第 2 回 荒瀬ダム対策検討委員会

日時：平成 15 年 10 月 17 日（金）

3 議 事

図1-1 ダム撤去に係る課題（ダム撤去工法）

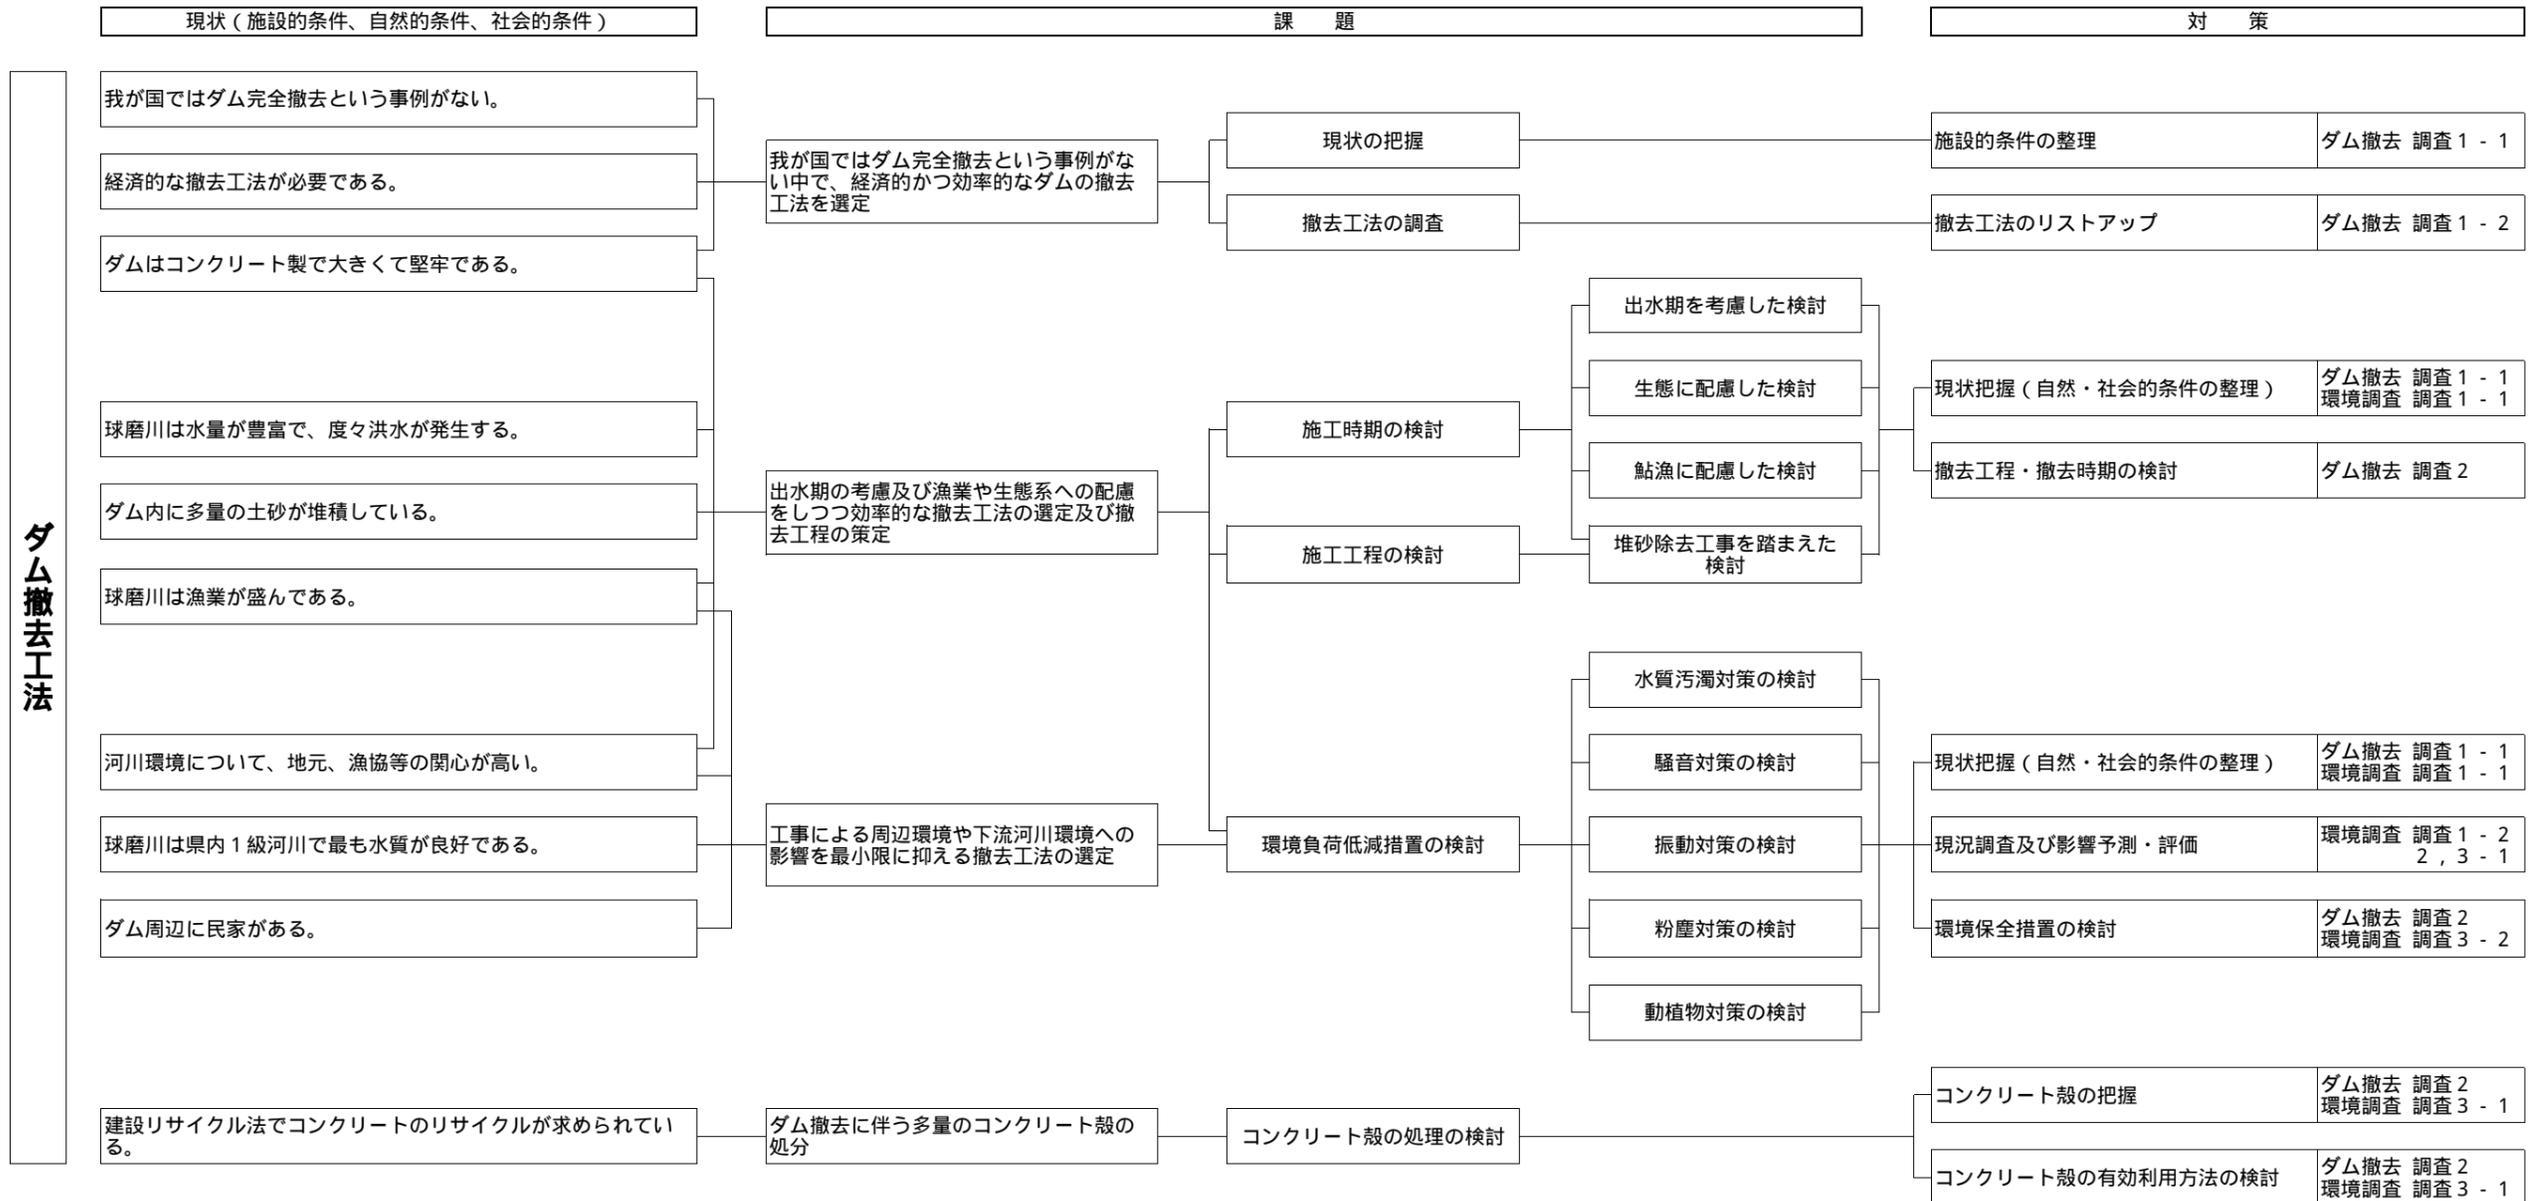
ダム撤去工法の選定や施工上の各段階で、土砂の処理方策や環境上の調査等を踏まえて撤去工法や撤去工程を検討していく必要がある。

ダム本体の撤去にあたっては、元河床より下の基礎部分まで撤去する必要があるのか検討する必要がある。

河岸については、護岸基礎状況調査を実施し、ダム撤去までに対策をとる必要がある。

図1 - 2 ダム撤去に係る課題（堆砂除去及び処理方法）

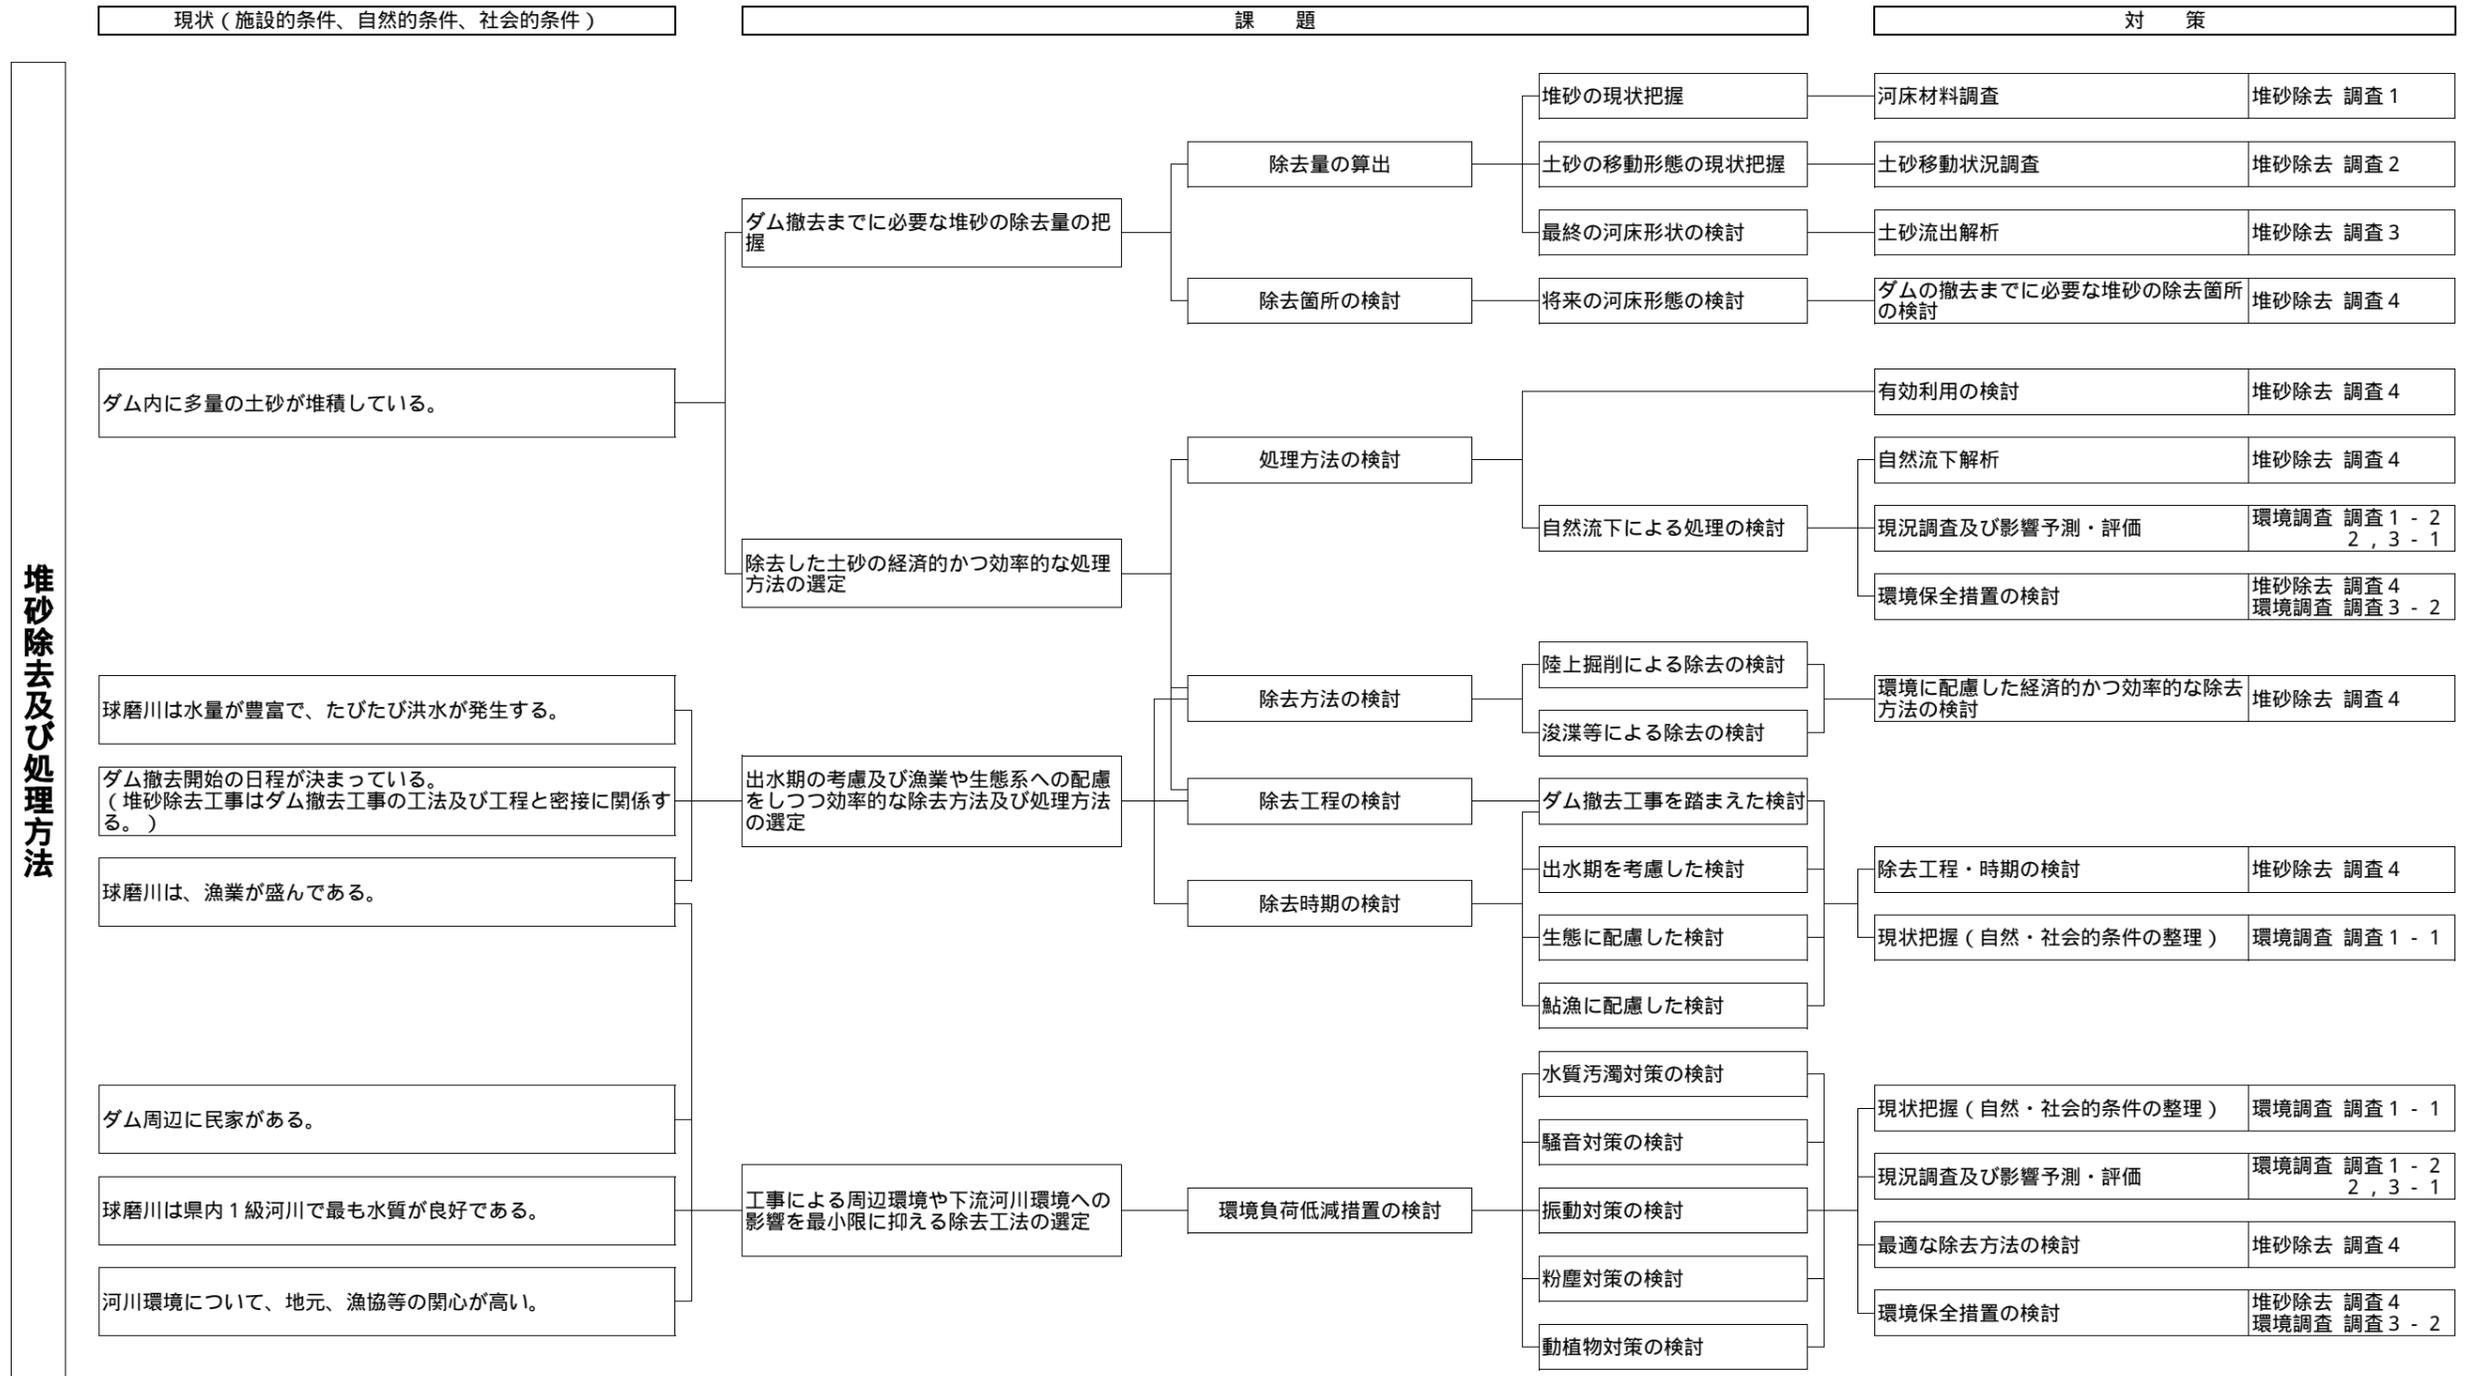
堆砂除去及び処理方法のうち「土砂流出解析」の「最終的な河床形状」については、河道に異常堆積した土砂が洪水被害の理由になってはいけないという短期的な視点と、安定河道を形成するという長期的な視点がある。これらの視点を踏まえて、土砂の流し方や活用方法を検討する必要がある。

堆砂除去及び処理方法のうち「土砂流出解析」の「除去すべき土砂量の算出」については、治水、環境、経済性の観点から考える必要がある。

環境調査のうち「予測、評価の実施」については、ダム撤去で良くなるものもあるので、環境保全に加え改善についても検討する必要がある。

図1 環境調査区域 (案)

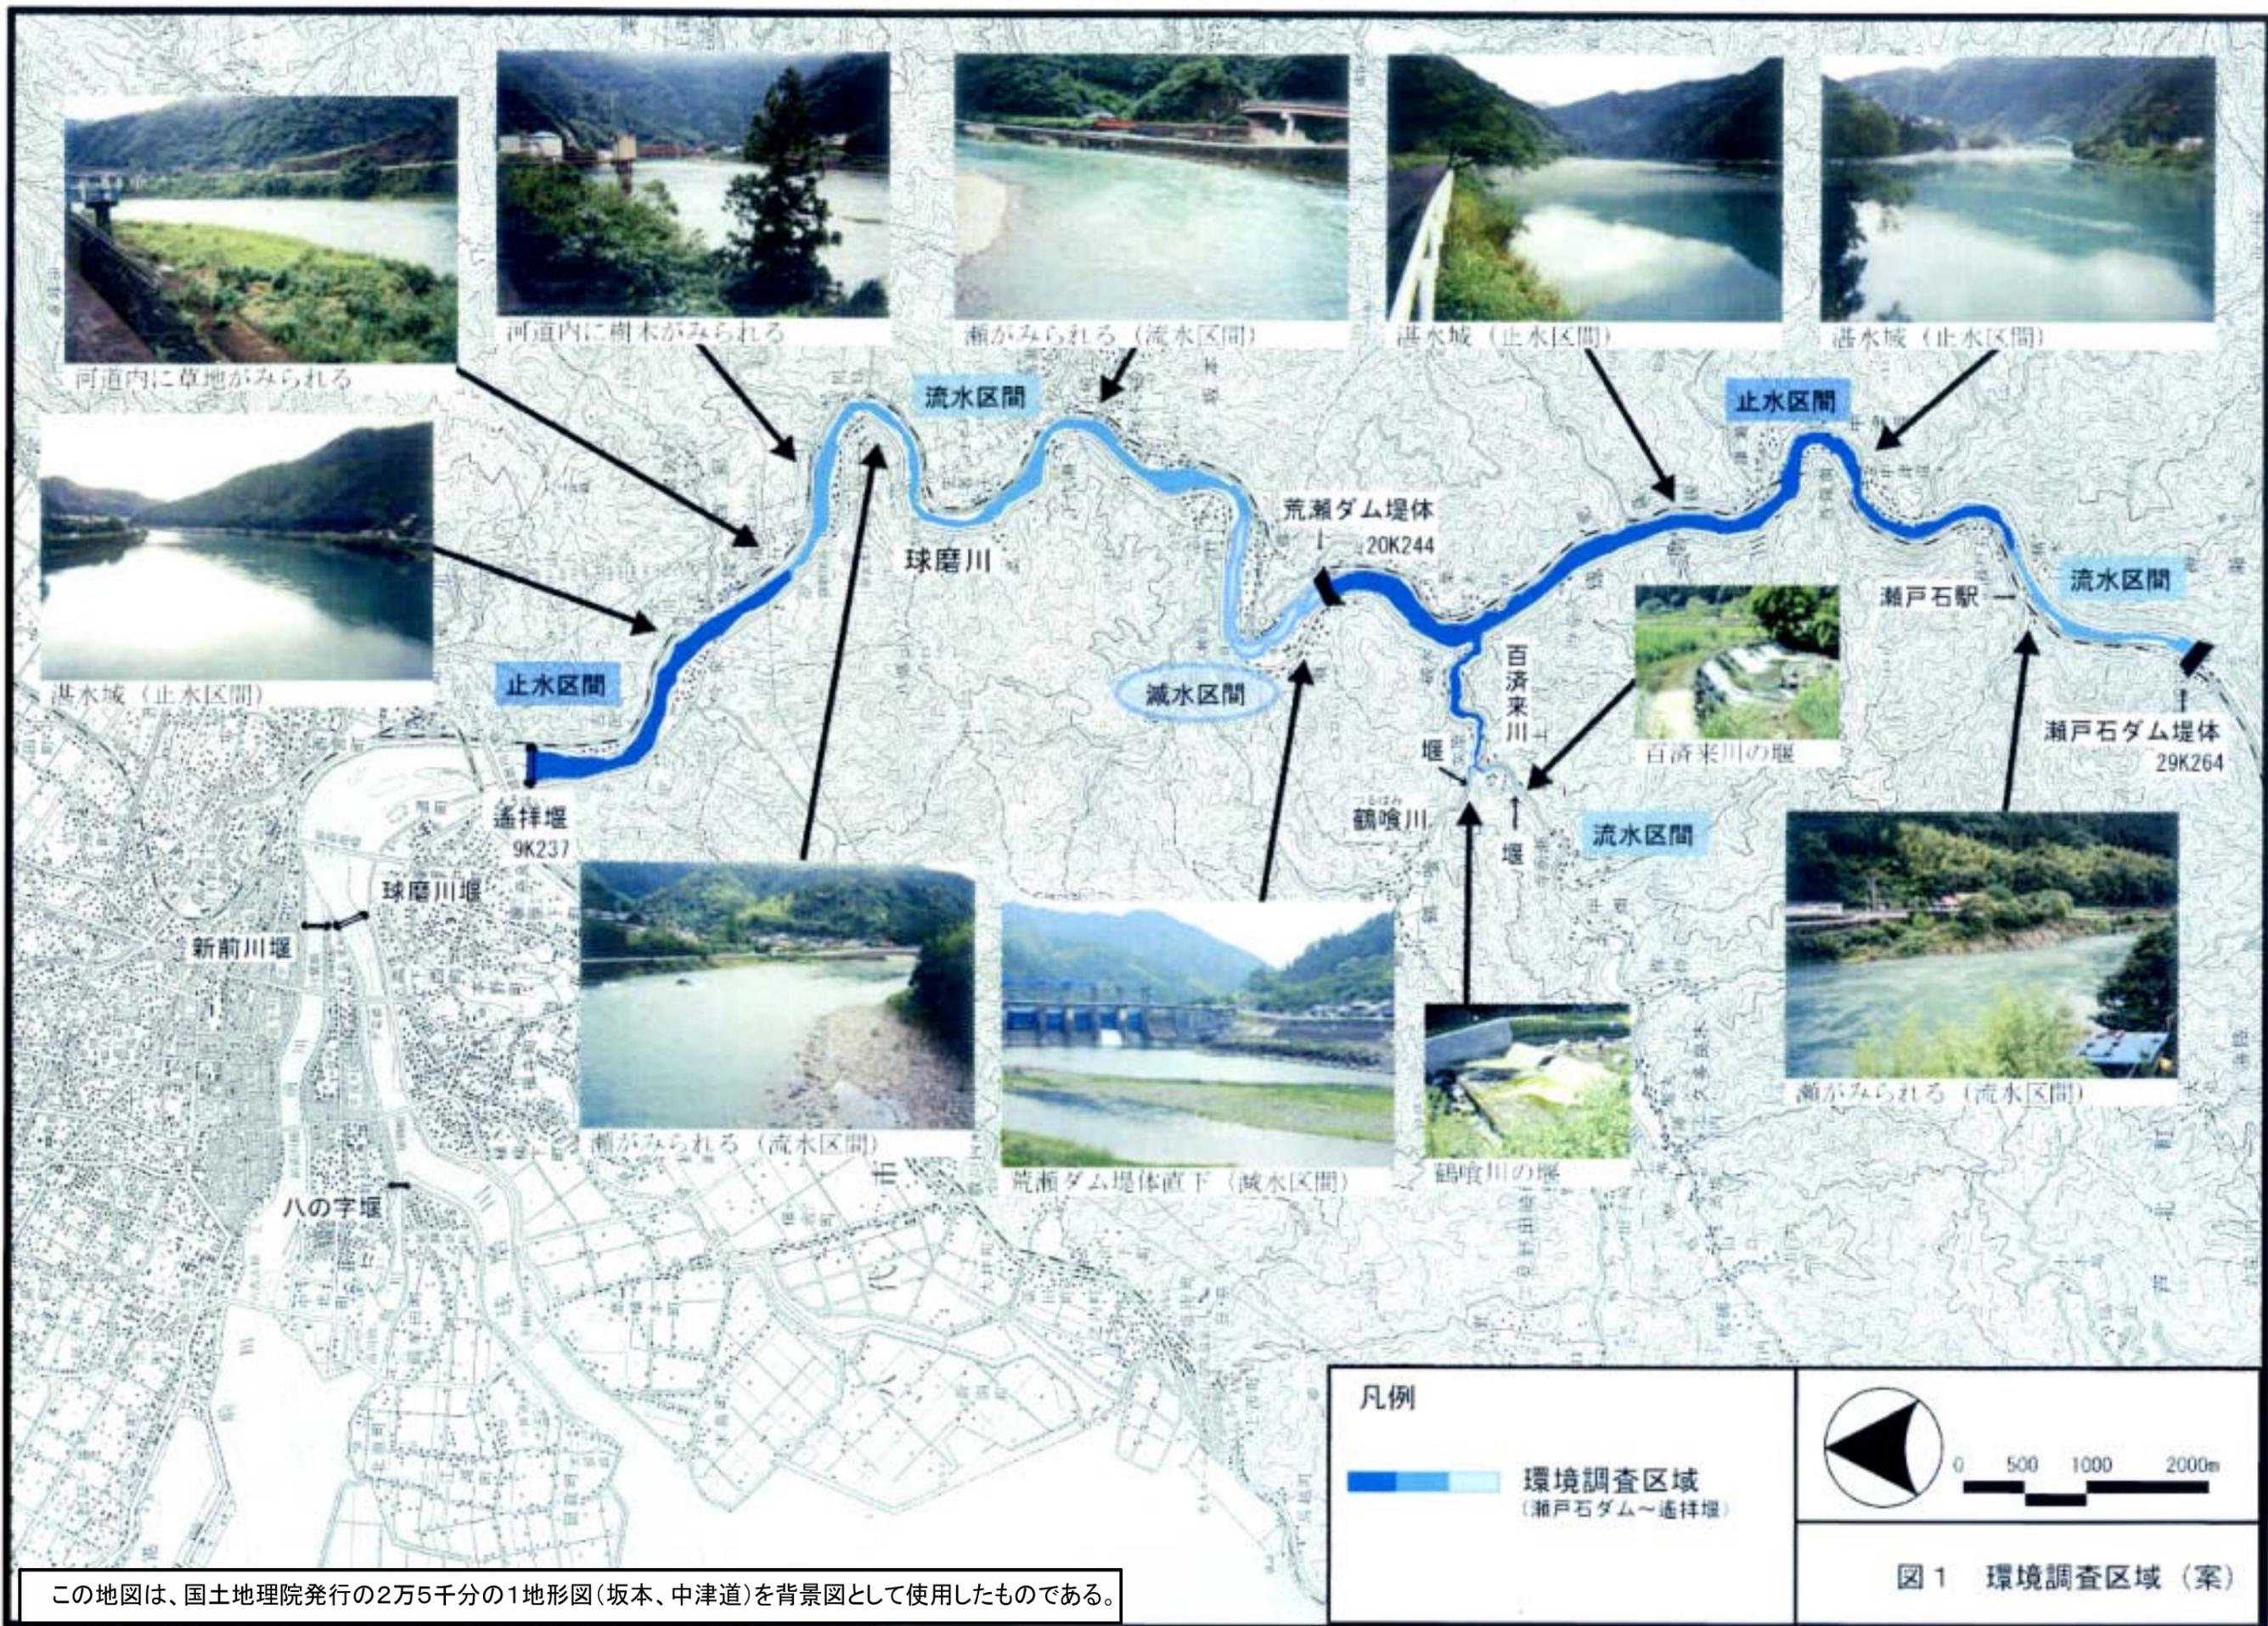
環境調査項目及び環境調査区域の選定は、妥当である。

なお、環境調査区域については、荒瀬ダム内の堆積土砂のうち「粒子の細かい土砂」について、洪水時において下流へ流れる量が球磨川全体の同種の土砂の流れる量に比べ少量であること、または、この「粒子の細かい土砂」を除去することが必要である。

環境調査項目の内容のうち「水象」については、水量、水位及び地下水位(井戸の利用状況)を含めること、また、「植物」については、付着藻類も含めることを検討する必要がある。
